高浜発電所 安全審査資料
3
2023年4月25日

高浜発電所1号炉、2号炉、3号炉及び4号炉 原子炉設置変更許可申請書 新旧比較表

関西電力株式会社

第3.2図 気象観測設備配置図 (その1)

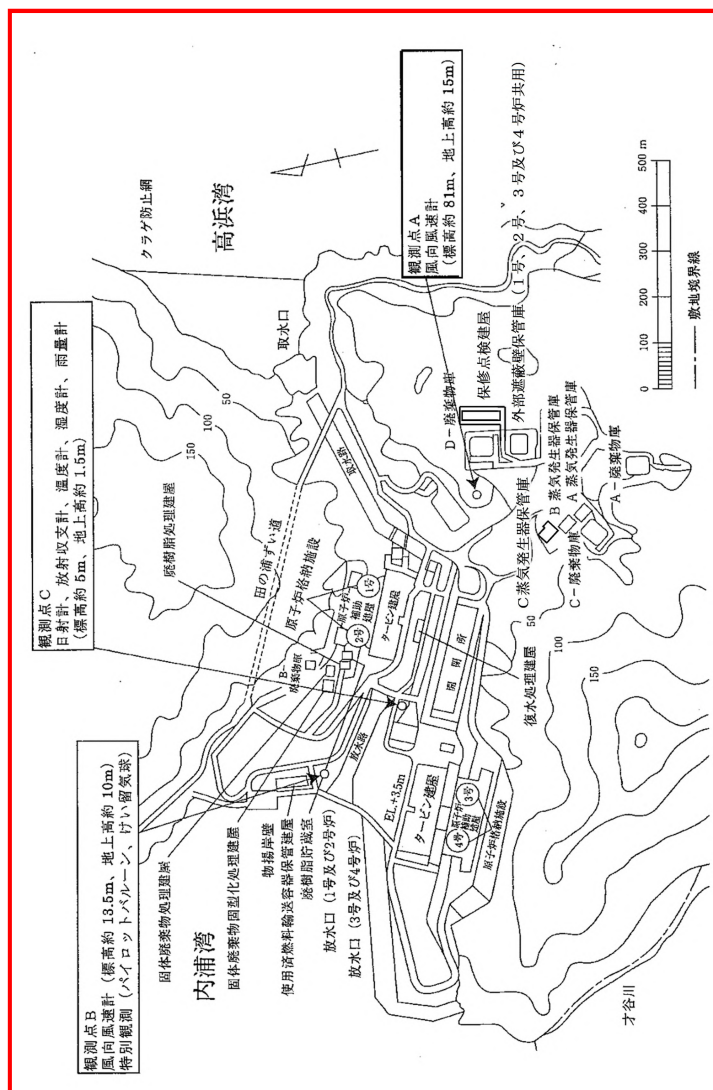
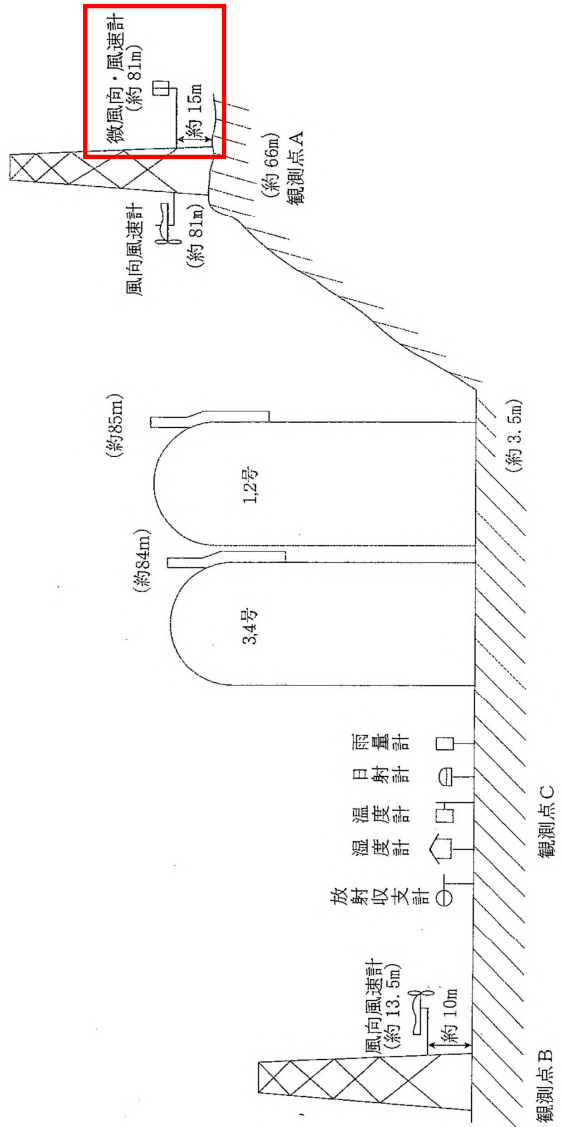
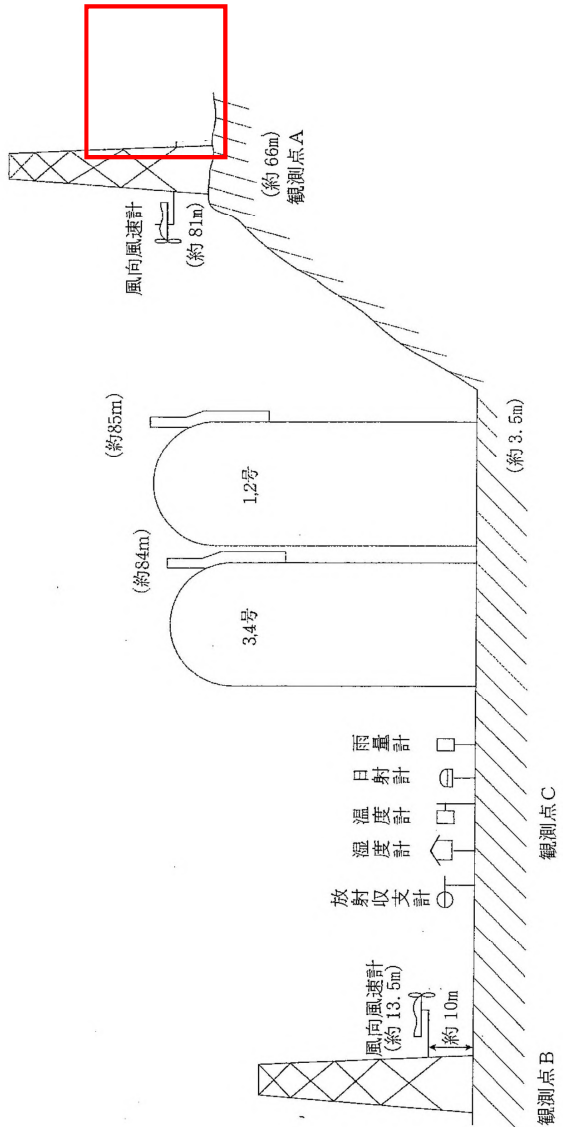
微風向・微風速計撤去に伴い変更

蒸気発生器保管庫及び保修点検建屋設置に伴う変更
